5	-	-	-
4	-	-	-
3	-	-	-
2	-	-	-
1	27.6.2017	Úprava zapojení, přidání výstupu	Běhounek
Číslo revize	Datum	Popis změny	Vypracoval

Z H O T O V I T E L :		I N V E S T O R :	
SITEZ s.r.o. Centrální předávací stanice Sídliště Nová Ves 415 01 Teplice www.sitez.cz		Severočeská teplotrenská, a. s. Teplotrenská 2 434 03 Most - Komořany	
Vypracoval	Ing. Běhounek J.	Zakázkové číslo	42 - 17
Kontroloval	Ing. Mandžák J.	Datum	06 / 2017
Akce :		Stupeň	DPS
		Měřítko	1 : 30
Rekonstrukce potrubí teplé vody v topném kanálu od VS 54, Most D1 - Strojní část			
Obsah :		Poř. číslo :	Paré :
Výstup z VS 54		7	1

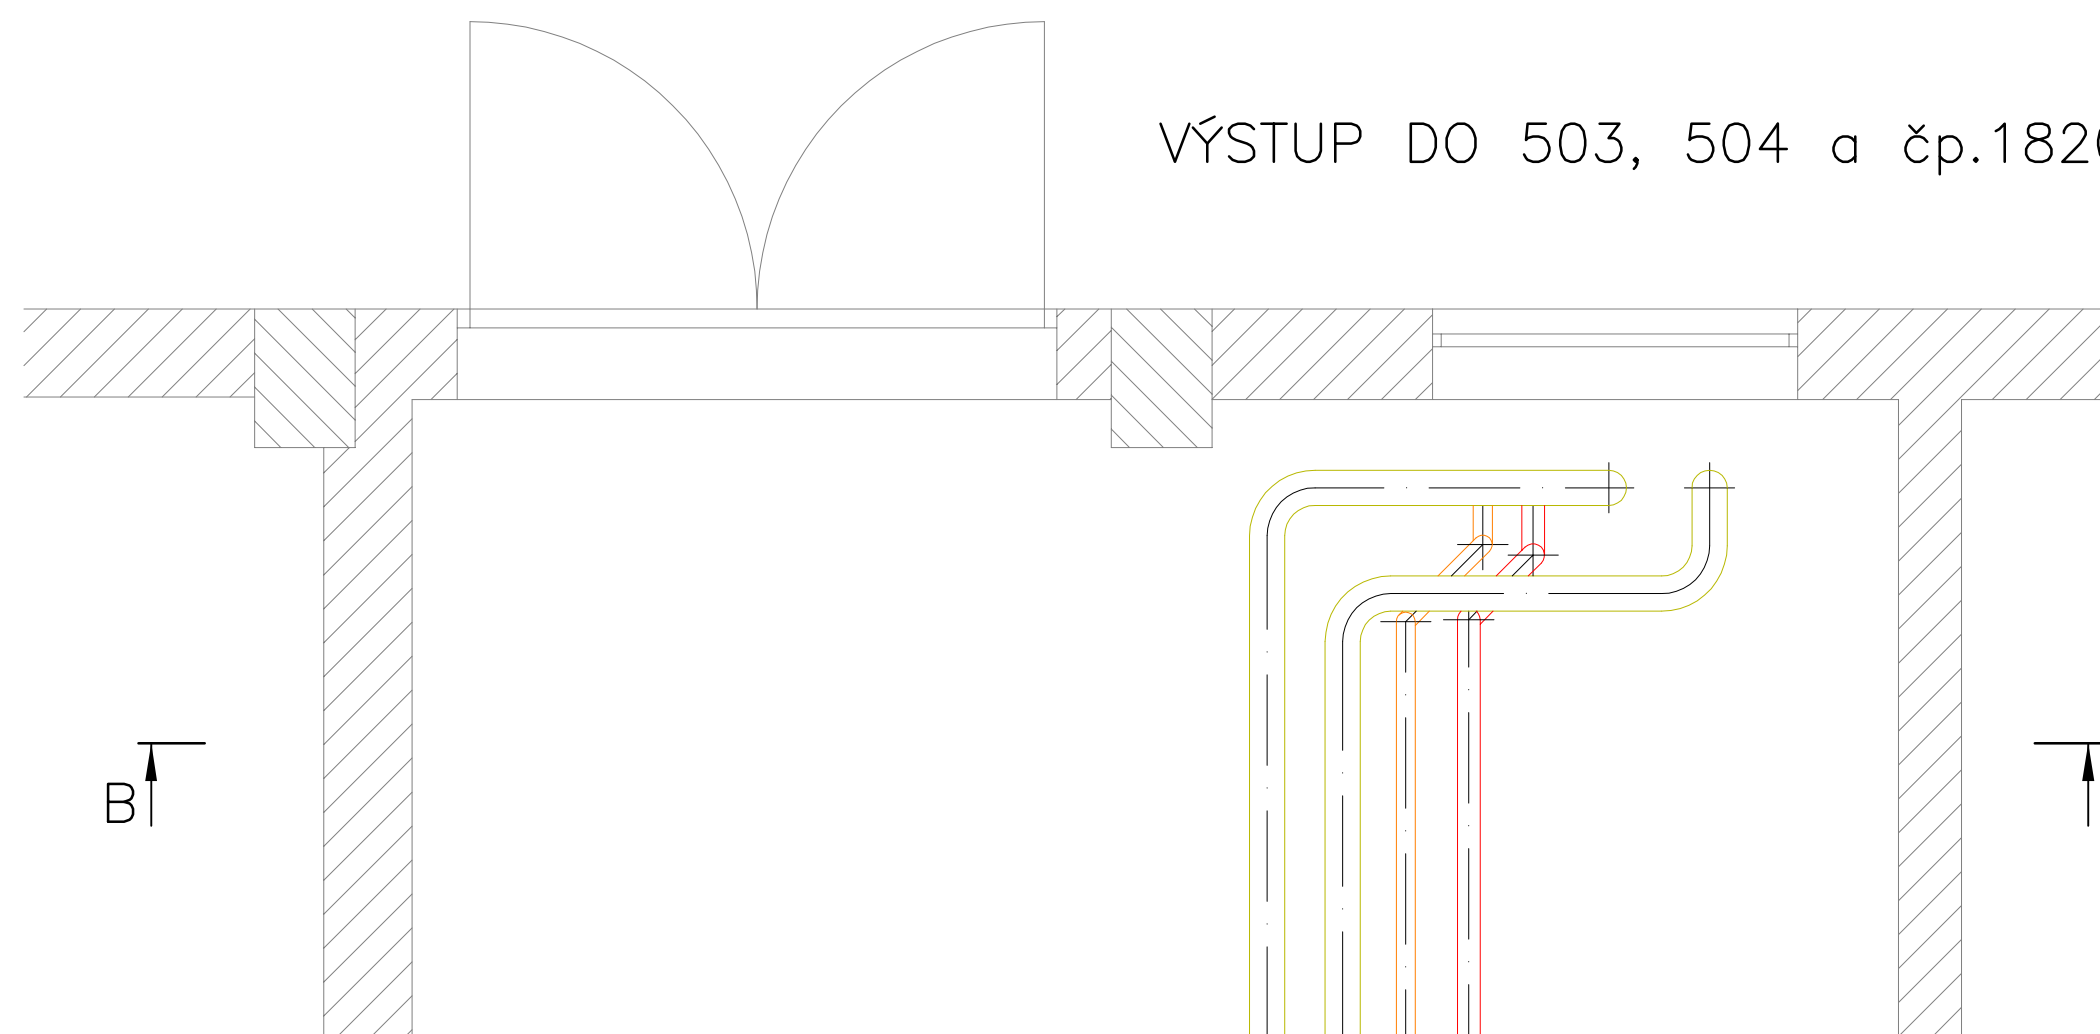
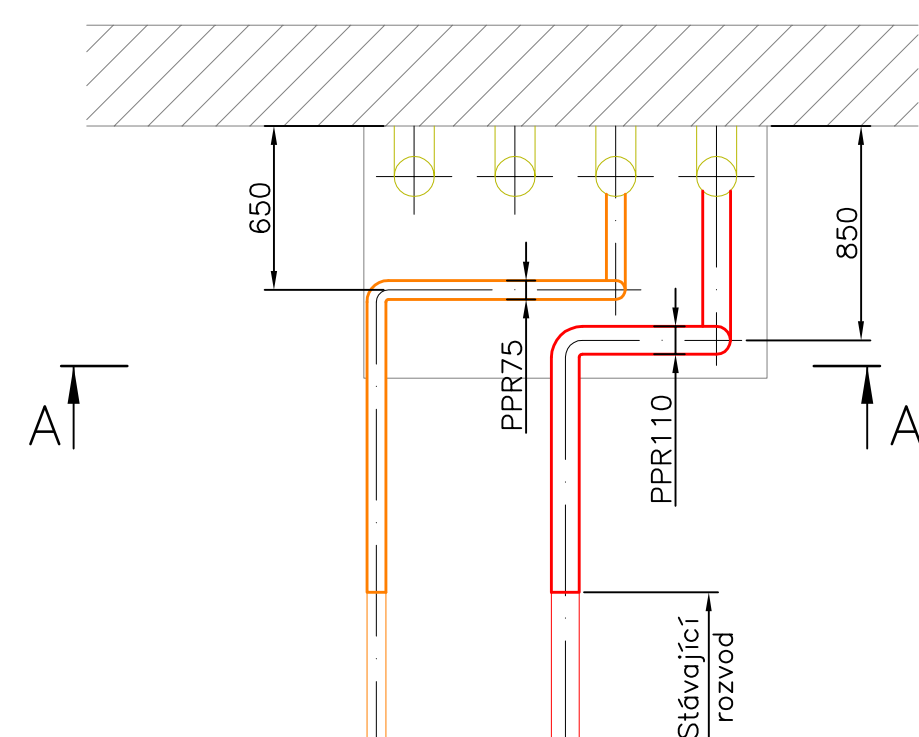
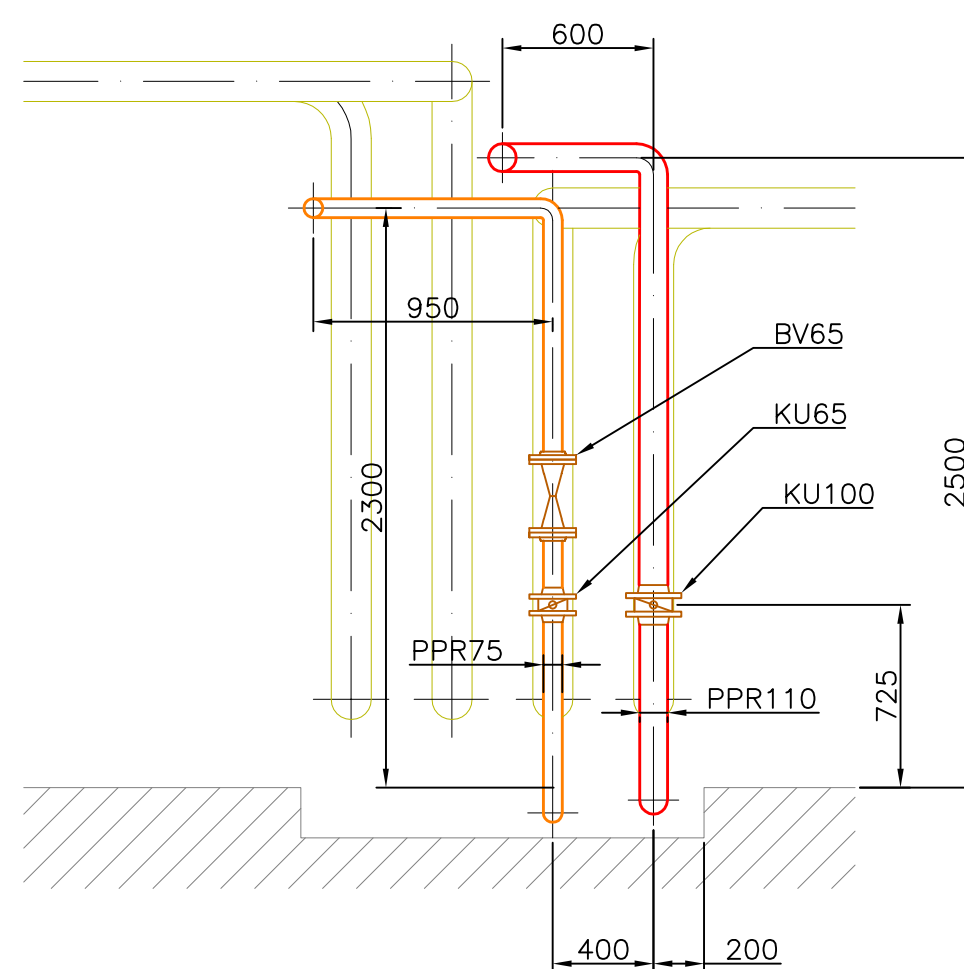
Potrubí možné montovat až po demontáži stávající TV a cirkulace

Napojení ve VS před stávající rozdělení a přidání nové armatury DN110 a DN75
